Tramo vial sentido Cajicá - Zipaquirá

Anexo 2F" - LISTA DE CHEQUEO ESPECÍFICA - FASE DE OPERACIÓN

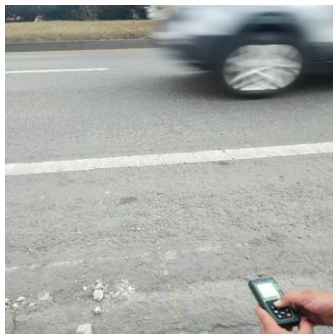
ENTIDAD: Universidad la Gran Colombia		INSPECTOR VIAL: Fabian Andres Cedeño Manrique			
FECHA DE VISITA A CAMPO: 17 de Octubre de 2024		NOMBRE DE TRAMO VIAL: 45A04PR23			
SENTIDO AUDITADO: Cajica - Zipaquirá		INICIO TRAMO:		FIN TRAMO:	
CATEGORIA VIAL: Primaria		NUMERO DE CALZADAS: 1		NUMERO DE CARRILES: 2	
CORDENADAS / NOMENCLATURA:					
<p style="font-size: small; margin: 0;">Marcar las casillas (SÍ) y (NO) según la respuesta que se dé a la pregunta específica. Definir el nivel de deficiencia (ND) como: Muy Alto (MA), Alto (A) o Medio (M) y nivel de exposición (NE) como: Exposición Continua (EC), Exposición Frecuente (EF), Exposición Ocasional (EO) o Exposición Esporádica (EE), según lo establecido en la metodología de valoración del nivel de riesgo (Capítulo 5).</p>					
ASPECTOS	SÍ	NO	ND	NE	OBSERVACIONES
<i>Accesos</i>					Según la normativa, los accesos a propiedades o zonas comerciales deben ubicarse a una distancia mínima de 50 m entre sí para evitar congestión y garantizar fluidez en el tráfico, ser graduales y suaves, evitando pendientes abruptas, contar con curvas amplias para facilitar el ingreso y salida de vehículos sin interferir con el flujo principal de tráfico; estar claramente señalizados con señales verticales y horizontales que indiquen la proximidad del acceso y las restricciones de velocidad o maniobras, así mismo contar con aceras o banda de seguridad en caso de ser necesario para proteger a los peatones que puedan ingresar o salir de las áreas cercanas.

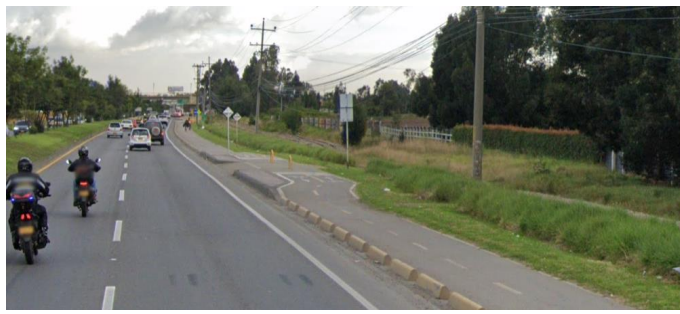
ENTIDAD: Universidad la Gran Colombia		EMPRESA AUDITORA: Fabian Andres Cedeño Manrique			
FECHA DE VISITA A CAMPO: 17 de Octubre de 2024		NOMBRE DE TRAMO VIAL: 45A04PR23			
SENTIDO AUDITADO: Zipaquirá - Cajica		INICIO TRAMO: 4° 57'04"N 74° 00'52"W		FIN TRAMO: 4° 56'22"N 74° 01'01"W	
CATEGORIA VIAL: Primaria		NUMERO DE CALZADAS: 1		NUMERO DE CARRILES: 2	
CORDENADAS / NOMENCLATURA:					
<small>Marcar las casillas (SÍ) y (NO) según la respuesta que se dé a la pregunta específica. Definir el nivel de deficiencia (ND) como: Muy Alto (MA), Alto (A) o Medio (M) y nivel de exposición (NE) como: Exposición Continua (EC), Exposición Frecuente (EF), Exposición Ocasional (EO) o Exposición Esporádica (EE), según lo establecido en la metodología de valoración del nivel de riesgo (Capítulo 5).</small>					
ASPECTOS	SÍ	NO	ND	NE	OBSERVACIONES
¿Los requerimientos del transporte público se satisfacen adecuadamente? (Bahías para recoger o dejar pasajeros, carriles dedicados, transiciones, etc.)	x		M	EF	se evidencia una zona bahía de cargue de pasajeros con medidas de ancho 2,5M y largo 700M, no cuenta con demarcación ni señalización pertinente.

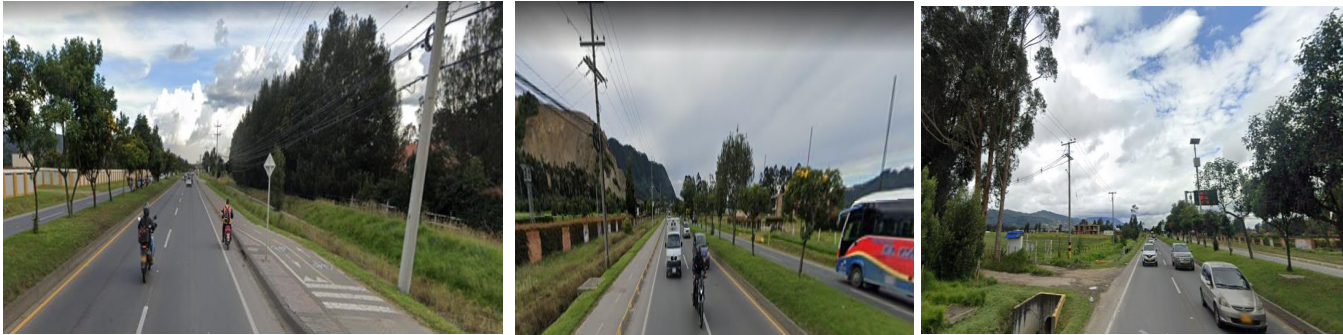
ENTIDAD: Universidad la Gran Colombia		EMPRESA AUDITORA: Fabian Andres Cedeño Manrique			
FECHA DE VISITA A CAMPO: 17 de Octubre de 2024		NOMBRE DE TRAMO VIAL: 45A04PR23			
SENTIDO AUDITADO: Zipaquirá - Cajica		INICIO TRAMO: 4° 57' 04" N 74° 00' 52" W		FIN TRAMO: 4° 56' 22" N 74° 01' 01" W	
CATEGORIA VIAL: Primaria		NUMERO DE CALZADAS: 1		NUMERO DE CARRILES: 2	
CORDENADAS / NOMENCLATURA:					
Marcar las casillas (SÍ) y (NO) según la respuesta que se dé a la pregunta específica. Definir el nivel de deficiencia (ND) como: Muy Alto (MA), Alto (A) o Medio (M) y nivel de exposición (NE) como: Exposición Continua (EC), Exposición Frecuente (EF), Exposición Ocasional (EO) o Exposición Esporádica (EE), según lo establecido en la metodología de valoración del nivel de riesgo (Capítulo 5).					
ASPECTOS	SÍ	NO	ND	NE	OBSERVACIONES
<i>Acabado superficial (pavimento)</i>	Debe contar con una rugosidad mínima de 0.5 mm para asegurar el agarre, Coeficiente de fricción mínimo de 0.35 a 0.40 un espesor aproximado a 5-7 cm para la capa de rodadura, garantizar mezclas asfálticas de alta durabilidad y resistencia al desgaste.

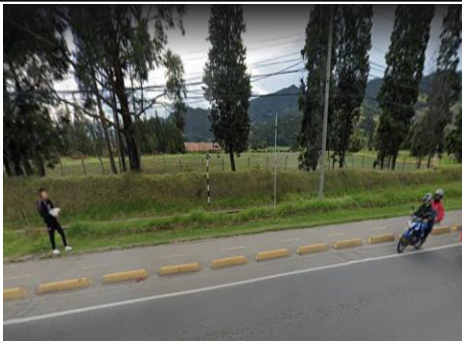
ASPECTOS	SÍ	NO	ND	NE	OBSERVACIONES
¿Se dispone del espacio suficiente para las maniobras de los vehículos pesados?	X			EF	Se evidencian dos carriles de 4M de ancho, por encima de la norma lo cual permite el desplazamiento de los vehículos de carga en cuanto al Alineamiento Vertical y Pendientes, Capacidad Estructural del Pavimentó, Altura Libre (Gálbo).
